Nota van Zienswijzen en wijzigingen

Het ontwerpbestemmingsplan “Chw bestemmingsplan Buitengebied gemeente Dalfsen, 25^e herziening, Hoogspanningsmasten ” heeft van **20 december 2023 tot en met 30 januari 2024** voor een ieder ter inzage gelegen. In het kader van de kennisgeving ex artikel 3.8 van de Wet ruimtelijke ordening is het ontwerp bestemmingsplan aan de daartoe aangewezen instanties digitaal toegezonden.

1. Bodemkwaliteit en archeologie:

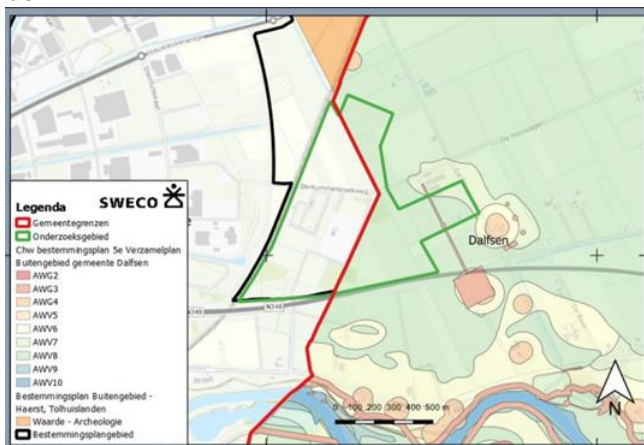
Er worden een aantal risico's aangemerkt ten aanzien van de bodemkwaliteit. Er is een bureau-onderzoek gedaan maar tevens worden er een aantal verdachte aspecten benoemd welke kunnen zorgen voor verontreinigen. Genoemd worden bijvoorbeeld de hoogspanningsmasten, maar ook wordt er verwacht dat het spoor en t1et terrein verontreinigd zijn. Er is tevens geen Pfas onderzoek uitgevoerd. Hiermee wordt de conclusie getrokken dat er geen nader onderzoek hoeft te worden uitgevoerd. Dit vinden wij een onjuiste conclusie en vanuit zorgvuldigheid zou een overheid dit juist wel moeten eisen. Ook de omgevingsdienst IJsselland benoemd dit aspect als een voorlopige conclusie. Dit zien wij als een tekortkoming.

Daarnaast dient er nog onderzoek uitgevoerd te worden naar archeologie. Er zijn op delen hogere verwachtingswaarden. Ook op gebied van zorgvuldigheid zien wij hierin een tekortkoming dat dit niet is onderzocht.

Wat betreft het aspect 'bodem' het volgende. Het verkennend bodemonderzoek is uitgevoerd volgens de NEN5740 en Toetsingskader Handelingskader voor Pfas is gehanteerd. In het veld-onderzoek zijn zes deellocaties, een kabeltracé en een drietal dammen meegenomen. Verder zijn er terreindelen die niet zijn onderzocht in verband met betredingstoestemming of OO. Deze terreindelen kunnen in een later stadium, wanneer deze aspecten zijn weggenomen, alsnog milieukundig onderzocht worden.

Wat betreft het aspect 'archeologie' het volgende. Er is een archeologisch vooronderzoek verricht. Dit onderzoek zit als bijlage 2 bij het ontwerpbestemmingsplan. Voor een klein deel van het plangebied in Dalfsen geldt een historisch vlak met archeologische waarde (AWG3). Voor een ander klein deel binnen het plangebied geldt een middelmatige archeologische verwachting (AWG7). Deze gronden hebben in voorliggend plan alleen een dubbelbestemming. In artikel 14 van voorliggend bestemmingsplan is een 'Van toepassing verklaring' opgenomen. Hierin is geregeld dat de al geldende archeologische dubbelbestemmingen in het plangebied blijven gelden.

Op het historisch vlak met archeologische waarde vinden echter geen graafwerkzaamheden plaats. Ook op het deel met een middelmatige archeologische verwachting vinden geen graafwerkzaamheden plaats. Voor de overige gronden in het plangebied geldt een lage archeologische verwachting en geldt geen onderzoekspllicht. Volgens de plansystematiek van de gemeente Dalfsen had de dubbelbestemming voor deze gronden met lage archeologische verwachting wel op de enkelbestemmingen gelegd moeten worden. Het plan wordt daar alsnog op aangepast.
